310.53
EXP N°057 DE 17 DE FEBRERO DE 2025
PERMISO DE VERTIMIENTO

Nº-0245

“POR LA CUAL SE OTORGA UN PERMISO DE VERTIMIENTOS Y SE TOMAN OTRAS DETERMINACIONES”

(...) INFORME DE VISITA

Ilustración 2. Trampa de grasas del sistema de tratamiento de aguas residuales domesticas del Centro Recreacional Los Campanos.

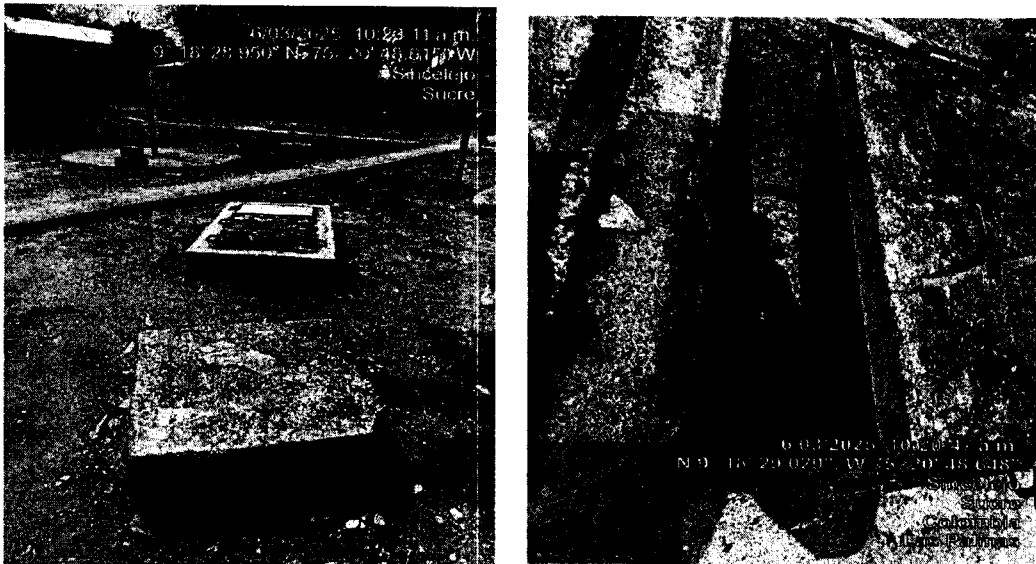
Es importante mencionar que, durante la visita, se observó que la trampa de grasa se encontraba con alto nivel de acuerdo a su capacidad máxima. Los mantenimientos a las trampas se realizan cada 2 meses y están a cargo del personal operativo del centro recreacional. Los lodos son extraídos y trasladados para su secado, siendo dispuestos directamente sobre el suelo y posteriormente incinerados. En coordenadas geográficas 9°18'22.98" Latitud Norte y 75°20'49.45" Longitud Oeste, se identificó un área destinada para la quema de residuos. En esta zona se evidenciaron restos de poda, residuos sólidos tales como plásticos, envases, cartón, entre otros. Lo cual representa una inadecuada gestión de

- *Según las observaciones realizadas durante la vista practicada al Centro Recreacional Los Campanos, se encontraron evidencias físicas de una inadecuada gestión de residuos sólidos, los cuales estarían siendo incinerados. En ese sentido, se hace necesario que el centro recreacional los campanos realice una gestión adecuada de todos los residuos generados en el desarrollo de sus actividades. Los residuos sólidos ordinarios, deberán ser presentados y entregados al prestador de servicio publico de aseo. Para los residuos especiales, se deberán realizar las contrataciones necesarias para la disposición*

Ilustración 9. Área destinada para la disposición de lodos e incineración de residuos.

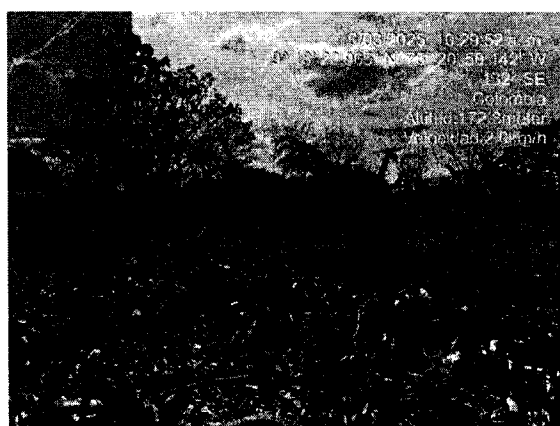
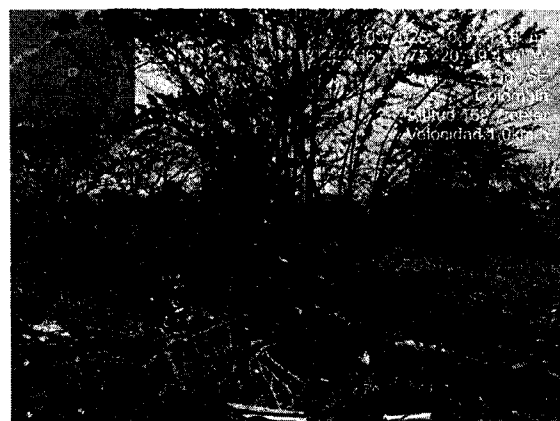
residuos. Es importante resaltar que el área con rastros de quema, es aproximadamente de 150 m2 y en ella se observó la afectación de algunos árboles por incidencia de las llamas.

Ilustración 12. Registros con flujo continuo de agua provenientes de la zona húmeda del Centro Recreacional Los Campanos.

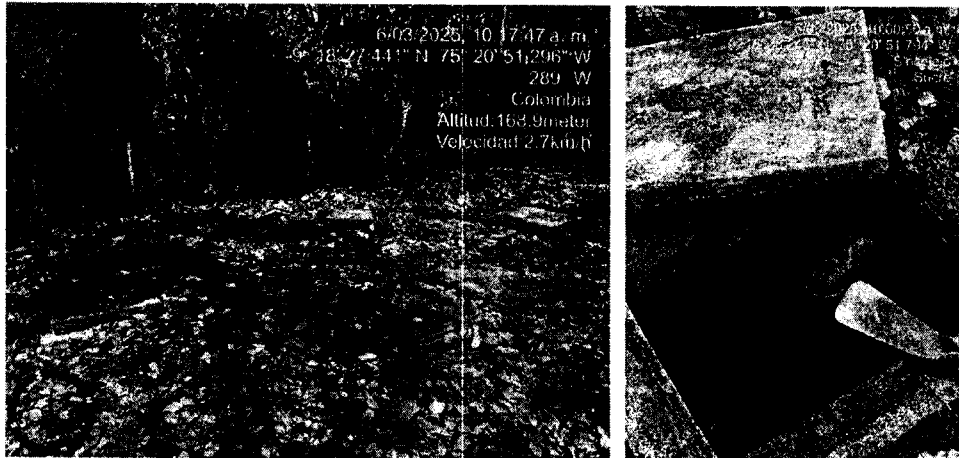
Por otra parte, se tiene que para las aguas lluvias y las provenientes de las duchas y el desagüe de piscinas (áreas húmedas), existe una red de conducción independiente para estas aguas, llegando hasta registros situados a un costado de la planta de tratamiento de aguas residuales y que finalmente, estos se incorporan a la misma tubería que conduce las aguas tratadas, hasta el punto de vertimiento. Durante la visita, se evidencio flujo continuo de agua entrando a dicho registro, que continuaba su recorrido hacia lo que sería un punto de confluencia entre estas aguas y las provenientes de la PTAR.

Conforme a lo evidenciado en las visitas realizadas, se tiene que, se deberá esclarecer las redes de conducción junto a los registros finales, de las aguas

generadas en las zonas húmedas y de las aguas lluvias, ya que no fue posible su identificación. Así mismo, se deberá precisar el punto en donde confluyen estas aguas, con las aguas residuales tratadas.

- Presentar ante la Corporación Autónoma Regional de Sucre – CARSUCRE, los planos y una descripción a detalle de toda la red interna con la que cuenta el Centro Recreacional Los Campanos, para la conducción y evacuación de las aguas lluvias, las aguas provenientes de las zonas húmedas y de duchas.

1. Presentar ante la Corporación Autónoma Regional de Sucre – CARSUCRE, los planos y una descripción a detalle de toda la red interna con la que cuenta el Centro Recreacional Los Campanos, para la conducción y evacuación de las aguas lluvias, las aguas provenientes de las zonas húmedas y de duchas.

Ilustración 15. Punto de vertimiento de aguas residuales generadas en el Centro Recreacional Los Campanos.

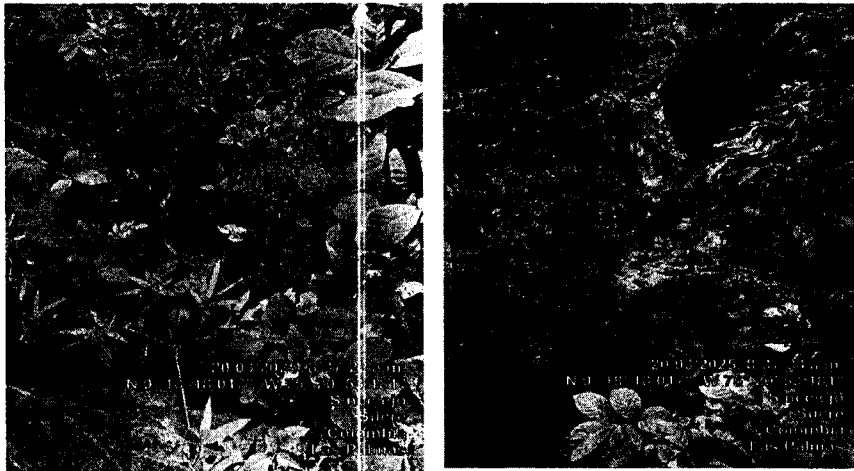
Finalmente se llegó hasta el punto de vertimiento, situado en coordenadas geográficas 9°18'17.65" Latitud Norte y 75°20'53.31" Longitud Oeste. En el sitio de la descarga, se observó un flujo continuo con caudal considerable del vertimiento, posiblemente mayor a 1 litro/segundo, con una coloración clara y sin percepción de olores. De acuerdo a lo indicado, esto puede estar condicionado debido a que, durante la visita, se estaban realizando labores de mantenimientos en las piscinas, por lo que se libera agua que finalmente era vertida al cuerpo receptor.

En cuanto al punto de vertimiento, se estima que la sumatoria de los caudales de las aguas residuales tratadas y de las provenientes de la zona húmeda, sea mayor a 1 litro/segundo, por lo que se deberá tener en consideración al momento de otorgar la aprobación del caudal permitido a verter.
